审图常见问题解析

2025年1月 总第18期

10个典型问题案例剖析

图1 建筑屋顶平面及剖面图(局部截图)

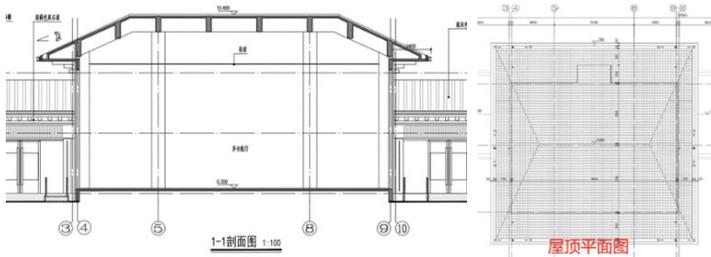
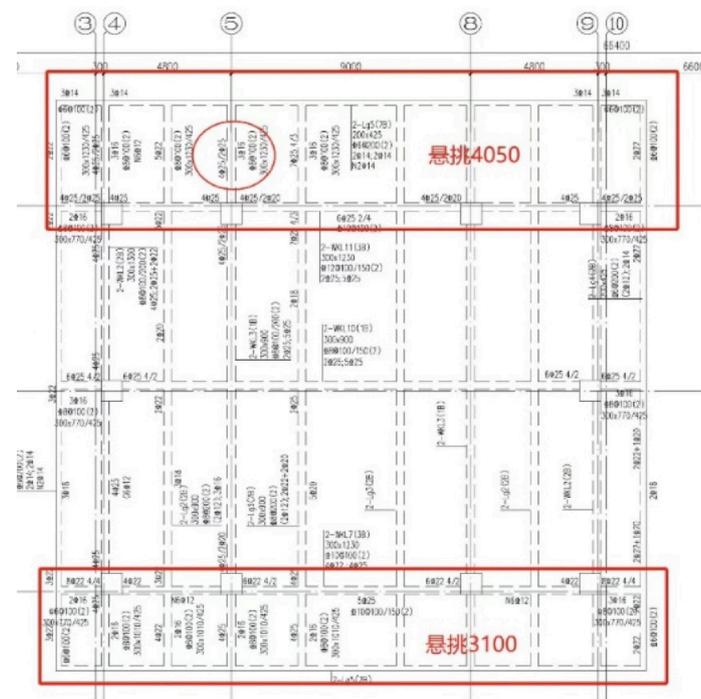
该配套楼多功能厅屋顶悬挑梁长度大于2m，仅仅计算水平地震作用，未计算竖向地震作用，计算书结构总体信息见图3。

本项目计算书地震作用计算参数有误，屋盖梁悬臂长度远大于2m，未考虑竖向地震作用，悬臂梁配筋未见相应增大，违反《建筑与市政工程抗震通用规范》中第4.1.2条第3款规定。

本项目整改，调整地震作用计算参数，计算竖向地震作用，根据计算结果重新配置悬挑梁钢筋，以满足规范要求。

图1 1#地下室地下二层给排水平面图(局部)

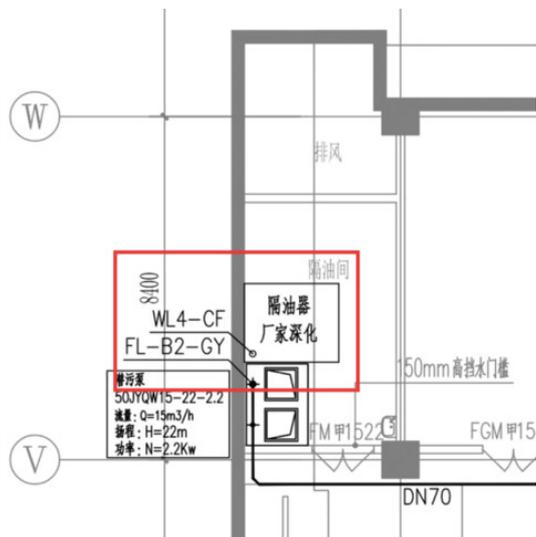
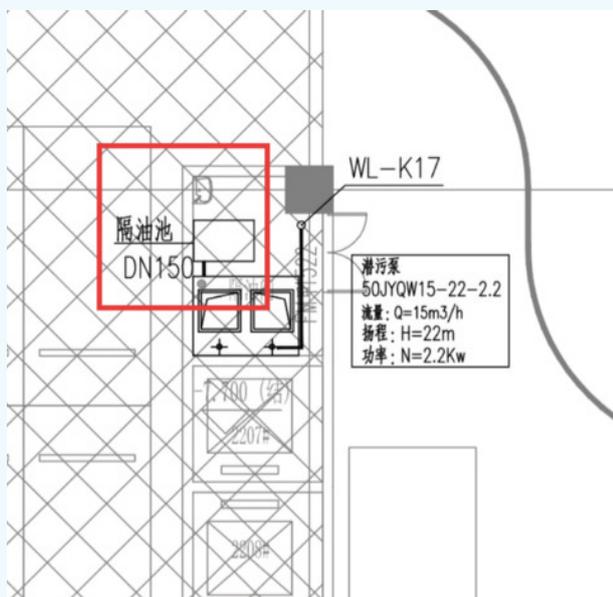
某项目含两个地块，总建筑面积约190000m²，建筑性质为研发办公及商业，含多栋建筑单体，最高建筑高度42.45m。本项目1#、2#集体产业用房地下一层均设有厨房，地下二层设置隔油间。隔油间内设置隔油器(池)，详见下图1、图2。平面图中隔油器(池)未设通气管道，且无系统原理图，设计说明中无设置通气管道的相关要求。

隔油器(池)设置通风管道的目的是排除浊气或臭气等有害气体、保证生活排水系统的排水能力。本项目两个地块的隔油器(池)均未设置通风管道，违反《建筑给水排水与节水通用规范》第4.4.6条的规定。

隔油器(池)补充通风管道，通风管道引至室外，高空排放浊气。

图1 给排水消防平面图

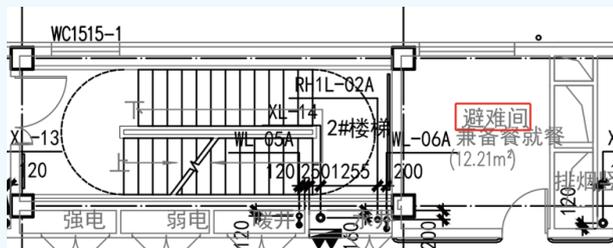
某养老照料中心，地上6层，地下1层，给排水消防平面图中避难间内未设置消防卷盘及灭火器，见图1。

在给排水消防平面图、消防系统图中补充消防卷盘及灭火器。

图1 首层平面图

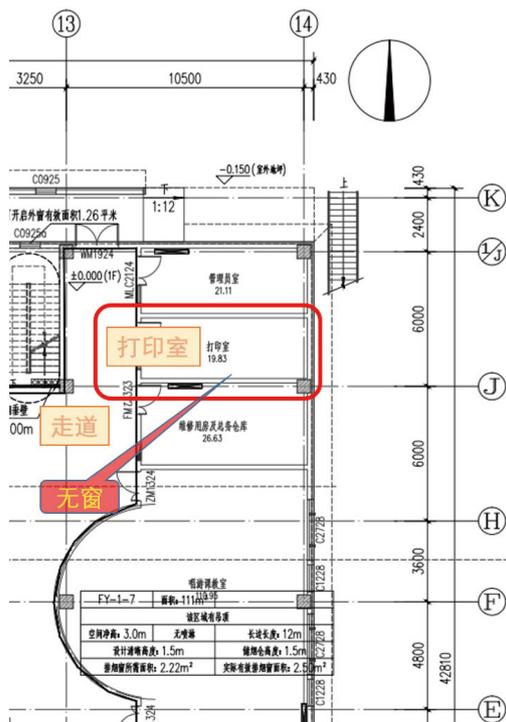
本项目是某小学新建教学楼,地下1层,地上4层。教学楼首层设置打印室,打印室独立设置且未设置外窗,该房间未设置排风设施,未预留排风竖井。见图1。

打印室区域是建筑室内的污染源空间,如不进行合理设计,会导致污染物串通至其他空间,影响人的健康。因此,不仅要对这些污染源空间与其他空间之间进行合理隔断,还要采取合理的排风措施保证合理的气流组织避免污染物扩散。例如,将打印室设置于建筑自然通风的负压侧,防止污染源空间的污染物进入室内而影响室内空气质量。同时,可以对不同功能房间保持一定压差,避免污染物串通到室内其他空间。如设置机械排风,应保证负压,还应注意其取风口和排风口的位置,避免短路或污染。

打印室增加机械排风设施。

图1 人防柴油电站配电系统图

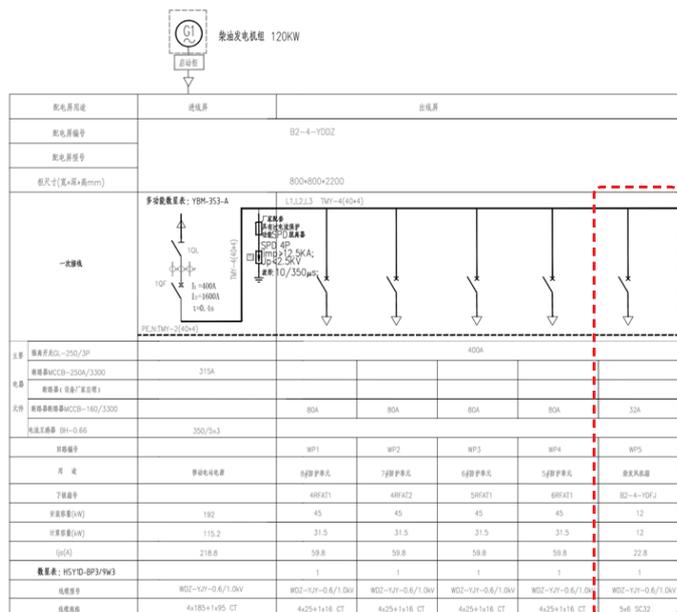
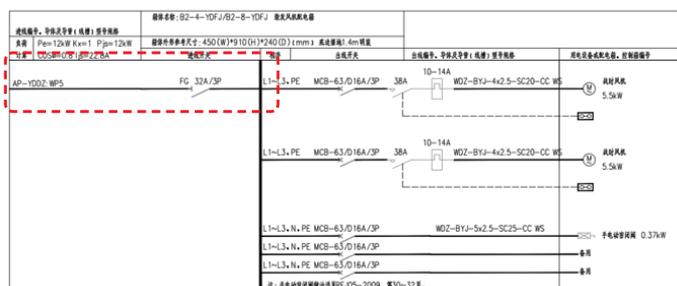
某项目人防柴油电站送排风机属柴油电站配套附属设备,为战时一级负荷,仅由柴油发电机一路电源供电,违反了《平战结合人民防空工程设计规范》DB11/994-2021第7.2.9条第1款“一级负荷应有两路及以上电源供电”的规定。见图1、图2。

人防柴油电站送排风机属柴油电站配套附属设备,为战时一级负荷,仅由柴油发电机一路电源供电,不满足战时一级负荷供电要求。

根据《平战结合人民防空工程设计规范》中的表7.2.2,人防柴油电站的送排风机属柴油电站配套附属设备,为战时一级负荷,应有两路及以上电源供电,其中一路电源应是该人防工程的自备电源,再增加另一路电力系统电源,满足战时一级负荷供电要求。

图1 某市政场站首层局部平面图一

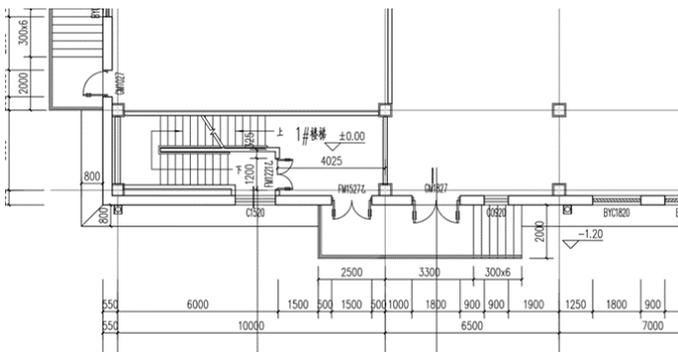
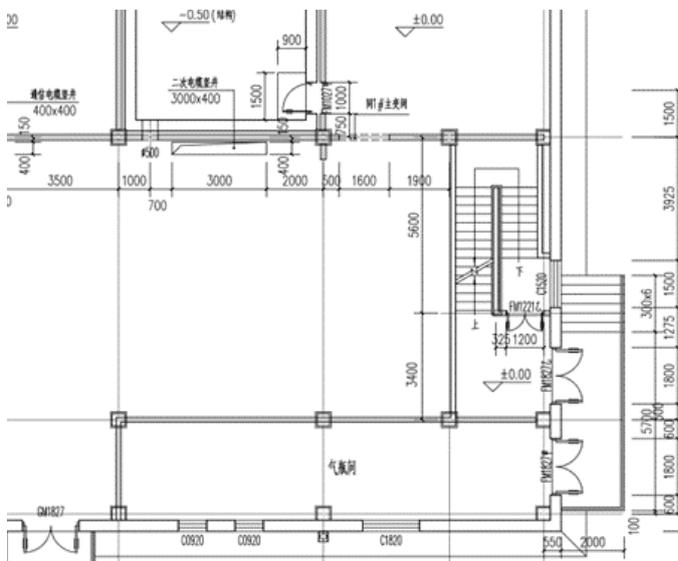
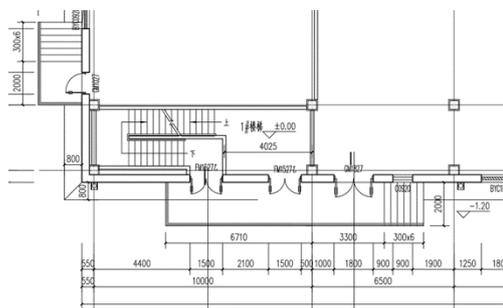
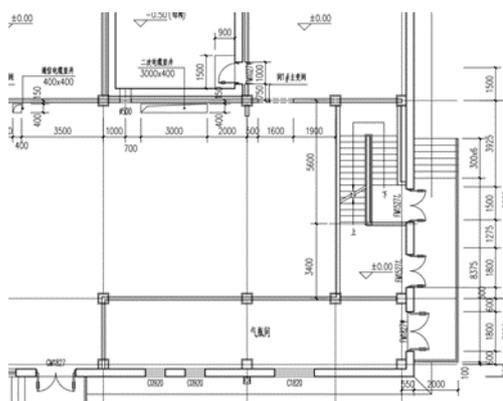
市政场站建筑的疏散楼梯普遍采用地下楼层与地上楼层共用疏散楼梯间的形式，案例为某市政场站的首层局部平面，地下楼层的疏散楼梯间与地上楼层的疏散楼梯间未在直通室外地面的楼层采用耐火极限不低于2.00h且无开口的防火隔墙分隔，不符合《建筑防火通用规范》GB 55037-2022第7.1.10条第3款（见图1、图2）。

与地上楼梯共用楼梯间时，2023年6月1日实施的《建筑防火通用规范》第7.1.10条第3款比《建筑设计防火规范》第6.4.4条第3款采用了更严格的防火分隔措施，即地下楼梯与地上楼梯之间的防火分隔墙上不能再开设乙级防火门连通，而只能采用耐火极限不低于2.00h且无开口的防火隔墙分隔。

案例所示建筑的地下疏散楼梯间在首层有直通室外的疏散条件，应封闭地下楼梯与地上楼梯防火隔墙上的连通口，地下楼梯间直接在外墙上开设对室外疏散的门，地上楼梯间和地下楼梯间在首层各自直通室外（见图3、图4）。

图1 消防泵房系统图

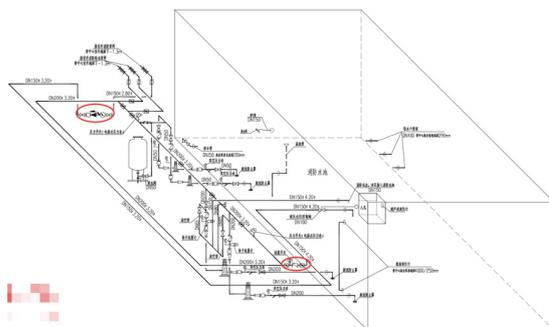
某轨道交通车站消防给水系统经消防水池和消防加压设备二次加压供水，加压后供水管道与消防水池市政补水管通过倒流防止器和止回阀连接，如图1所示，不符合《建筑给水排水与节水通用规范》GB 55020-2021第3.1.4条规定。

消防水池和消防管网属于自建供水设施向单体提供消防用水,且消防水池和消防管网的水是长期静止不动的,这就导致消防管网水质低于市政补水管水质。有设计师认为消防水池补水管上已经设置了倒流防止器和止回阀,这种管道连接方式可以防止两种管道之间的污染。根据《建筑给水排水设计标准》GB 50015-2019中附录A中表A.0.2相关内容,倒流防止器的作用是防止水回流,这两种设置无法避免两种管道之间的水质污染和热污染。《城市供水条例》中明确:“禁止擅自将自建供水管网系统与城市公共供水管网系统连接;因特殊情况确需连接的,必须经城市自来水供水企业同意,报城市供水行政主管部门和卫生行政主管部门批准,并在管道连接处采取必要的防护措施。”当需要将城镇给水作为自备水源的备用水或补充水时,无论自备水源系统供水水质是否符合或优于城市给水水质,不能将自备水源的供水管道与城镇供水管道(即城市自来水管)直接连

图1消防水池市政补水管与消防加压设备供水管之间的连通管取消。城镇给水的放水口与贮水(或调节)池溢流水位之间必须有有效的空气隔断。空气隔断可按照《建筑给水排水与节水通用规范》中3.2.8条设置,从生活饮用水管网向消防、中水和雨水回用等其他非生活饮用水贮水池(箱)充水或补水时,补水管应从水池(箱)上部或顶部接入,其出水口最低点高出溢流边缘的空气间隙不应小于150mm,中水和雨水回用水池且不得小于进水管管径的2.5倍,补水管严禁采用淹没式浮球阀补水。

图1 给水系统图(局部)

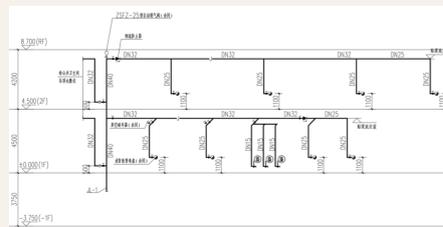
《建筑给水排水与节水通用规范》GB 55020-2021第3.2.9条第4款，从生活饮用水管道单独接出消防用水管道，在其管道起端设置倒流防止器时，要求《建筑给水排水与节水通用规范》第3.2.11条第3款，从生活饮用水管道直接接出消防软管卷盘时，要求设置真空破坏器。

该设计案例对上述两条强制性条文的理解非常到位，做法合理，可有效防止回流污染。

图1 住户配电箱 (单相供电)

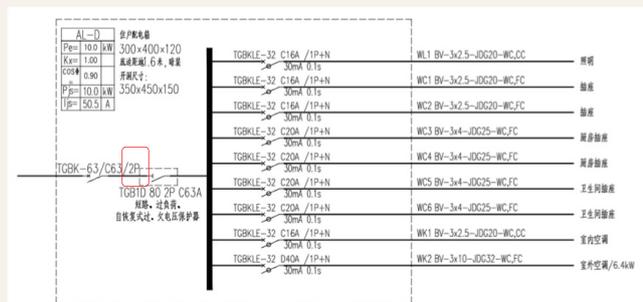
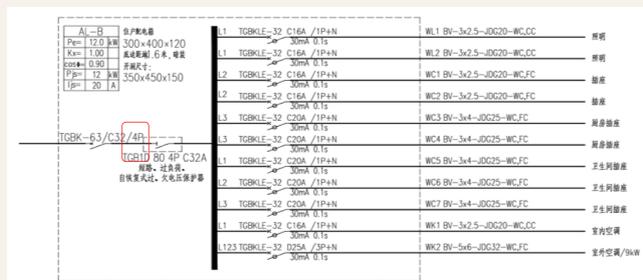
满足住宅电气设计相关规范规定，系统图表达清晰、正确、完整。见图1、图2。

与住宅相关的三本规范均指出住户总开关应采用可同时断开相线和中性线的开关电器。《住宅设计规范》和《住宅建筑规范》的条文说明是一样的,在《住宅建筑电气设计规范》里条文说明更进一步解释了设置的部位及开关极数的详细要求。该案例对规范的学习理解正确,在满足规范要求的基础上,设计到位,表达清晰,值得借鉴。

图1 CFG桩复合地基剖面示意图

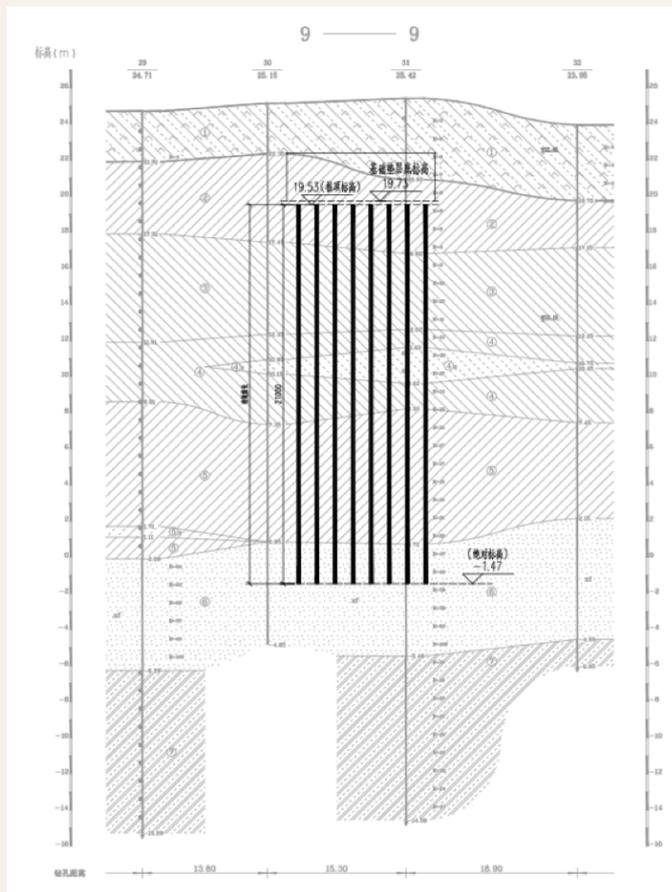
检测要求复合地基静载荷试验最大加载量为不小于550kPa。本项目地基处理设计是变形控制设计,在满足复合地基承载力不小于250kPa条件下,同时满足总沉降不大于50mm设计要求。经计算,复合地基承载力为250kPa时,复合地基沉降变形大于50mm,不满足沉降要求。需要增强地基刚度,调整设计后,复合地基承载力为275kPa时,复合地基沉降变形量为48.1mm,满足总沉降不大于50mm设计要求。为检验复合地基承载力是否达到275kPa,检测要求复合地基静载荷试验最大加载量为275kPa的2倍,即550kPa。

本项目在变形计算中,使用的地基复合土层压缩模量提高系数 $\zeta = \frac{f_{spk}}{f_{ak}} = 275/110 = 2.5$, 而不是 $\zeta = 250/110 = 2.27$, 如果复合地基静载荷试验最大加载量按设计要求的承载力特征值的2倍,即 $250\text{kPa} \times 2 = 500\text{kPa}$ 检测时,存在安全隐患,复合地基承载力虽然满足设计要求250kPa,如果复合地基承载力达不到275kPa,控制变形计算的前提就不存在了。也就是说,为控制变形提高的复合地基强度没有得到静载荷试验检验,因此,复合地基静载试验最大加载量应为沉降计算中复合模量提高系数公式计算中 f_{spk} 值的2倍。
